Note sur les évolutions du projet ABM1

*Proposition pour une évolution de l'organisation fonctionnelle
du Plateau Technique et du Pôle Parent-Enfant*

Babel architectes scénographes

Décembre 2013

Schémas d'organisation des bâtiments 50 et 34 en deux variantes.

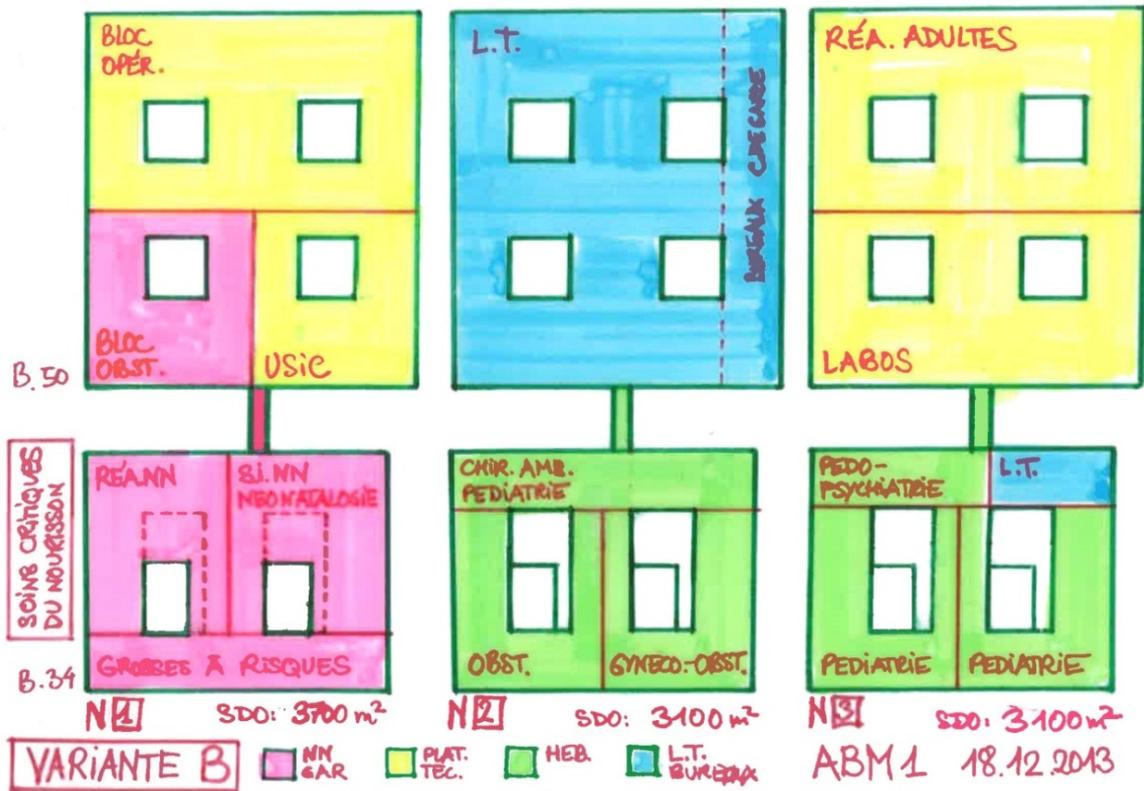
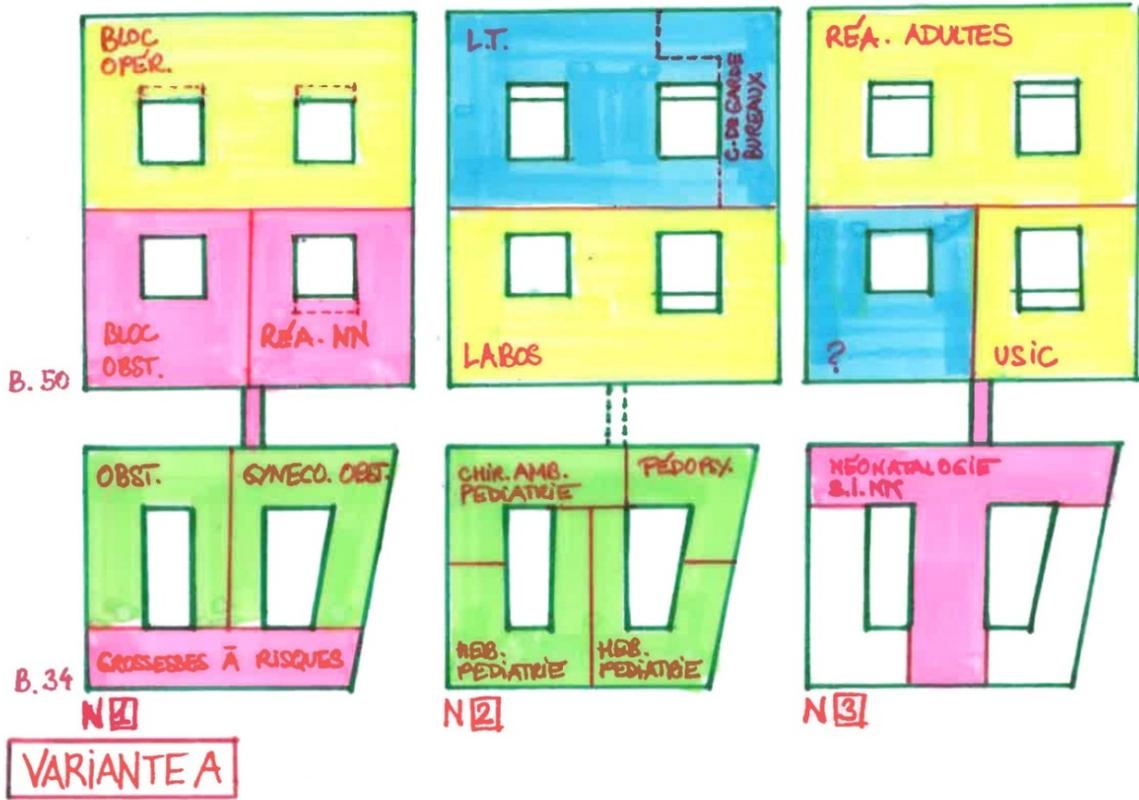
Cette évolution, telle qu'elle est esquissée actuellement, est schématiquement représentée dans la **variante A** (voir schémas ci-contre). Une unité fonctionnelle de néonatalogie avec soins intensifs et chambres d'hébergement, type « kangourou » est créée sur le Pôle Parent-Enfant au R+3. L'unité de réanimation néonatale est située au même niveau que le bloc obstétrical. L'USIC est située au même niveau que la réanimation adulte au R+3 du Plateau Technique.

On peut constater que les unités de néonatalogie sont éparpillées sur le Plateau Technique et le bâtiment 34 à des niveaux différents. Idem pour les locaux techniques du Plateau Technique, répartis sur au moins trois niveaux (rez-de-jardin, R+2 et R+4).

La **variante B** (voir **schémas** ci-contre) a l'avantage de réunir dans un bâtiment unique, *id est* le Pôle Parent-Enfant (bâtiment 34), l'ensemble des unités concernées par l'ensemble 4, à l'exception du bloc obstétrical. Le bâtiment 34 serait alors un vrai Pôle Parent-Enfant à part entière, un bâtiment unitaire.

Dans la **variante B**, réunissant l'ensemble du Pôle Parent-Enfant (à l'exception du bloc obstétrical), le bâtiment 34 est unitaire.

Les liaisons entre le Pôle Parent-Enfant et le Plateau Technique sont simples : une liaison par niveau, de plain-pied, car il est possible de baisser la hauteur d'étage dans les locaux techniques du bâtiment 50 au R+2 (par rapport à la variante A), si ce niveau n'est constitué que de locaux techniques et de bureaux/chambres de garde. Du coup, seule la liaison au R+1 est une liaison d'urgence, les autres liaisons constituent des liaisons fonctionnelles ordinaires (voir **coupes** ci-contre).

Inconvénients : éparpillement de l'ensemble « soins critiques du nourrisson », c'est-à-dire réanimation néonatale au R+1 du Plateau Technique et néonatalogie au R+3 du Pôle Parent-Enfant / rupture de charge au R+3 entre les bâtiments 34 et 50 / éparpillement des locaux techniques dans le bâtiment 50 et implantation difficile des gaines de CVC et CFO/CFA.

Avantages : le bâtiment 34 est unitaire, tout le pôle Parent-Enfant (à l'exception du BOB) est compris dans un même bâtiment(bâtiment 34) / les urgences obstétricales (grossesses à risque) et les urgences néonatales (néonatalogie avec soins intensifs et réanimation) sont situées de plain-pied avec le bloc obstétrical / les soins intensifs et la réanimation sont regroupées (voir note ci-dessous) / les hébergements de gynécologie-obstétrique et pédiatrie sont superposés / les liaisons entre les bâtiments 50 et 34 sont toutes de plain-pied / le bâtiment 50 a un étage unique de locaux techniques, les verticalités des réseaux peuvent être bien gérées.

Inconvénients : les bâtiments 34 et 50 doivent être redessinés et redimensionnés partiellement / la chirurgie ambulatoire pédiatrique est située au même niveau que les hébergements de gynécologie-obstétrique / le bâtiment 34 doit être placé sur isolateurs pour protéger patients et matériel dans les unités de soins critiques du nourrisson.
